**Commission économique pour l'Europe**

**Forum mondial de l'harmonisation  
des Règlements concernant les véhicules**

Règlement ONU n° 16 (Ceintures de sécurité)

**Proposition de série 09 d'amendements au Règlement ONU  
n° 16 (Ceintures de sécurité)****Communication de l'expert de la France\*,\*\***

## Annexe 2

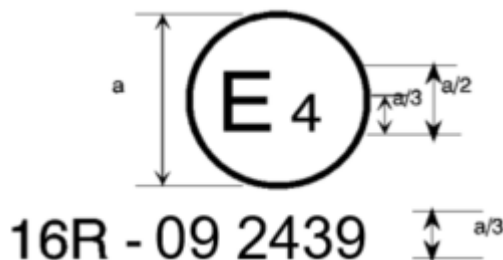
La marque d'homologation ci-dessus, apposée sur un véhicule, indique que ce type de véhicule a été homologué aux Pays-Bas (E 4), pour ce qui est des ceintures de sécurité, en application du Règlement ONU n° 16. Le numéro d'homologation indique que l'homologation a été délivrée au titre du Règlement ONU n° 16 tel qu'il a été modifié par la série **09** d'amendements.

2. Exemples de marques d'homologation pour ce qui est des ceintures de sécurité  
(Voir le paragraphe 5.3.5 du présent Règlement)

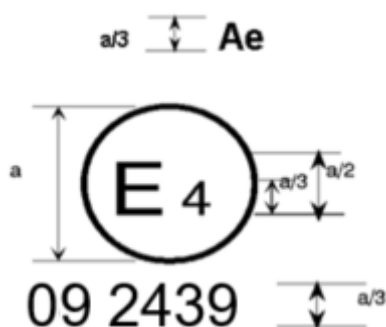
La ceinture portant la marque d'homologation ci-dessus est une ceinture trois points (« A ») munie d'un dispositif d'absorption d'énergie (« e ») et homologuée aux Pays-Bas (E 4) sous le numéro 082439, le présent Règlement contenant déjà les séries 06, 07, ~~08~~ 08 ou 09 d'amendements au moment de l'homologation.

La ceinture portant la marque d'homologation ci-dessus est une ceinture sous-abdominale (« B ») pourvue d'un rétracteur du type 4 à sensibilité multiple (« m ») et homologuée aux Pays-Bas (E 4) sous le numéro 0892489, le présent Règlement contenant déjà les séries 06, 07, ~~08~~ 08 ou 09 d'amendements au moment de l'homologation.

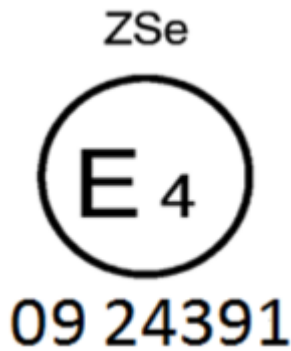
La ceinture portant la marque d'homologation ci-dessus est une ceinture spéciale (« S ») munie d'un absorbeur d'énergie (« e ») et homologuée aux Pays-Bas (E 4) sous le numéro 08922439, le présent Règlement contenant déjà les séries 06, 07, ~~08~~ 08 ou 09 d'amendements au moment de l'homologation.

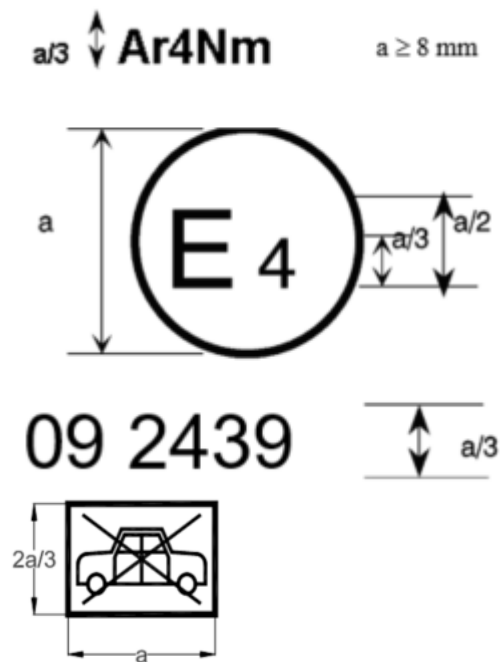
La ceinture portant la marque d'homologation ci-dessus est une ceinture spéciale (« S ») faisant partie d'un système de retenue (« Z ») et munie d'un absorbeur d'énergie (« e ») qui a été homologuée aux Pays-Bas (E 4) sous le numéro 0824391, le présent Règlement contenant déjà les séries 06, 07, ~~08~~ **08 ou 09** d'amendements au moment de l'homologation.

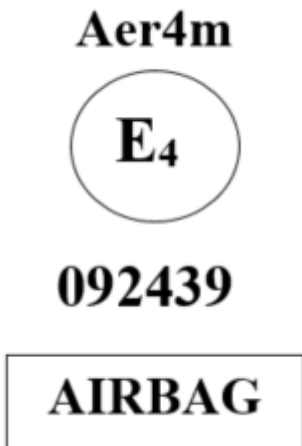
La ceinture portant la marque d'homologation ci-dessus est une ceinture à trois points (« A »), pourvue d'un rétracteur du type 4N (« r4N ») à sensibilité multiple (« m »), pour laquelle l'homologation a été accordée aux Pays-Bas (E 4) sous le numéro 0892439, le présent Règlement contenant déjà les séries 06, 07, ~~08~~ **08 ou 09** d'amendements au moment de l'homologation. Cette ceinture ne doit pas être montée sur un véhicule de la catégorie M1.
